**AVIS RELATIF À LA PROTECTION
CONTRE LES EVENTUELS EFFETS NOCIFS ET NUISANCES
PROVOQUÉS PAR LES RAYONNEMENTS NON IONISANTS
GÉNÉRÉS PAR DES ANTENNES ÉMETTRICES STATIONNAIRES**

Commune : BRAINE-L'ALLEUD - Exploitant : TELENET GROUP

Référence exploitant : BW4528H

Rapport n° 3731 / 2023

Vue d'élévation/Photo des antennes :

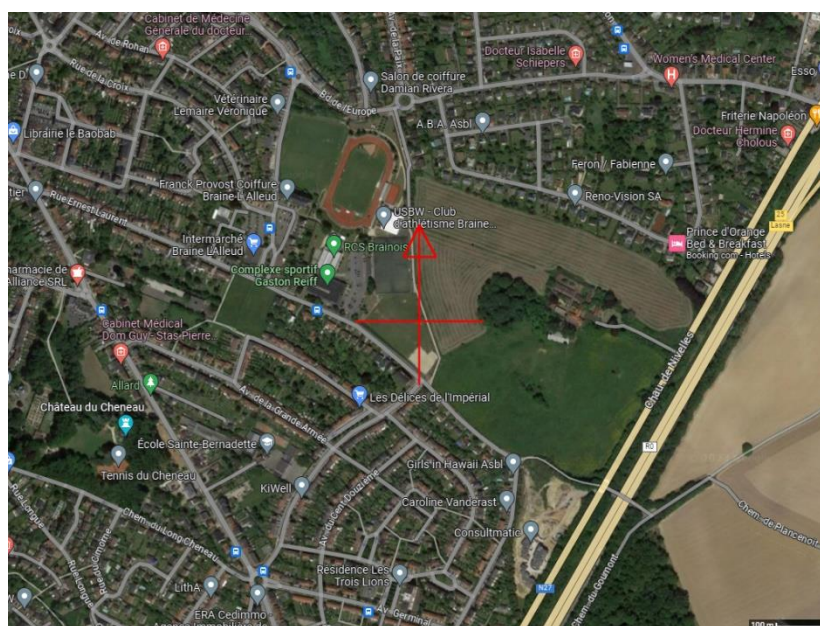
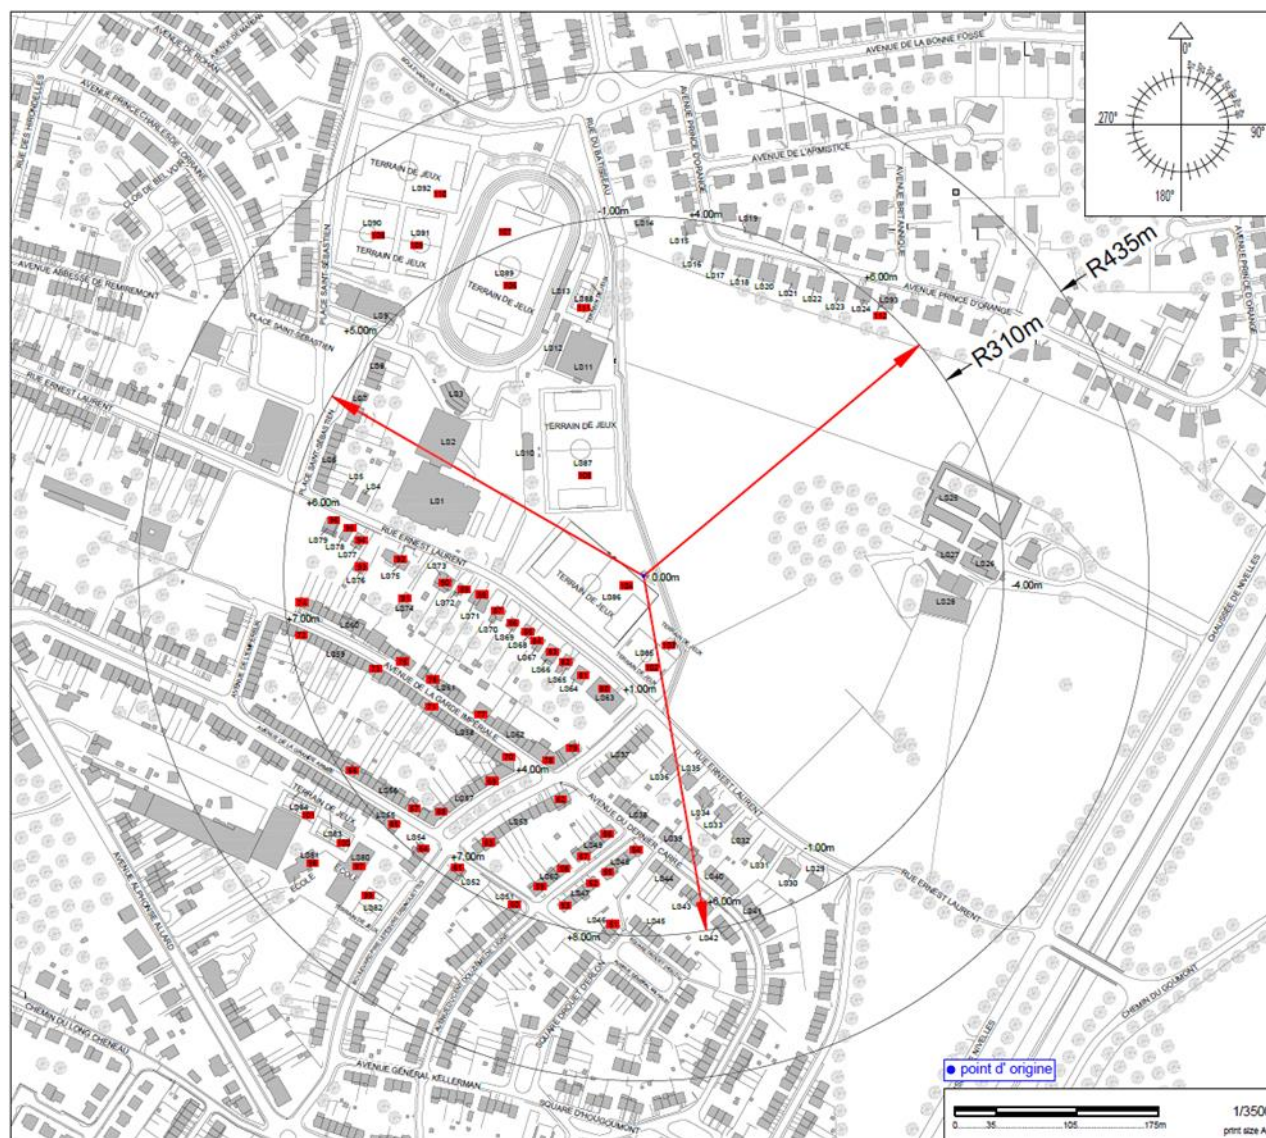
En ce qui concerne les antennes de l'installation mentionnées dans le tableau 1, la distance maximale à laquelle la limite pourrait être atteinte, à l'extérieur, est égale à 167,0 m. S'il n'y a pas de LS à une distance inférieure, les antennes respectent forcément la limite d'immission.

Dans le cas des LS situés à l'intérieur des bâtiments, une atténuation d'obstacle est prise en compte et il en résulte que la distance maximale à laquelle la limite pourrait être atteinte se réduit à 118,2 m.

Figure 2 : Vue en plan des installations d'antennes dans un rayon de 300 mètres autour de l'installation faisant l'objet de la demande d'avis

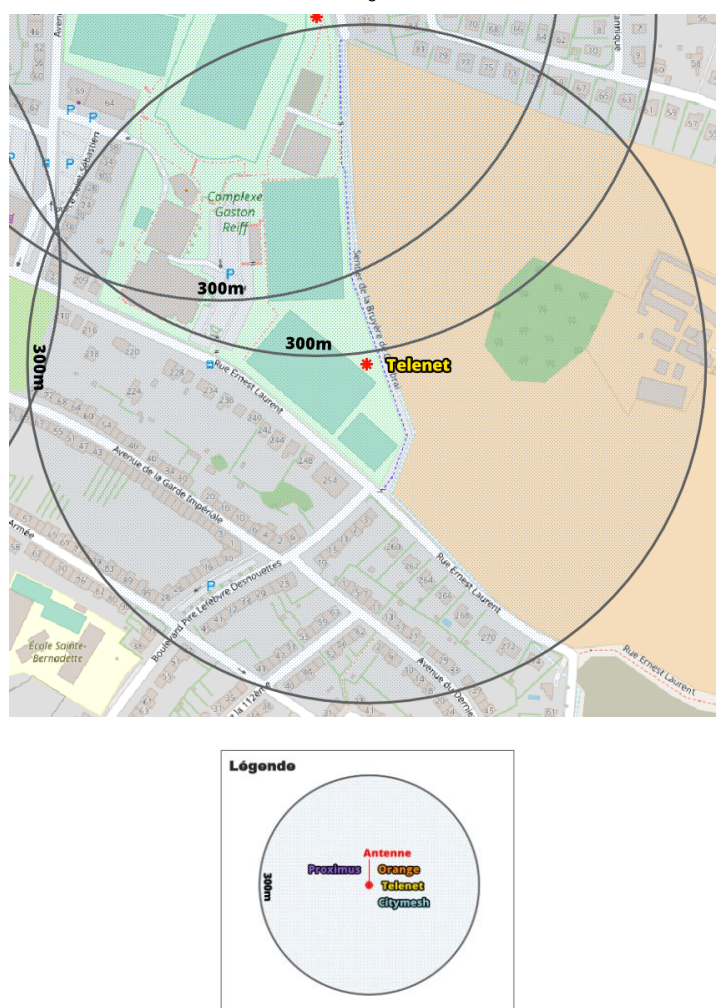
Le plan en projection verticale de la figure 2 indique la localisation des antennes actives éventuelles visées par le décret et situées dans un rayon de 300 mètres autour de l'installation référencée dans le paragraphe 2. Les données de localisation de ces antennes et les avis correspondant sont accessibles via le cadastre en ligne des antennes émettrices stationnaires⁶.

Compte tenu du nombre d'installations localisées dans la figure 2, il apparaît que l'intensité du rayonnement électromagnétique généré, dans les lieux de séjour situés à proximité de l'installation référencée dans le paragraphe 2, par l'ensemble des antennes émettrices stationnaires de l'ensemble des exploitants du même site d'antennes émettrices stationnaires respecte la limite fixée à l'article 4, § 2 du décret.
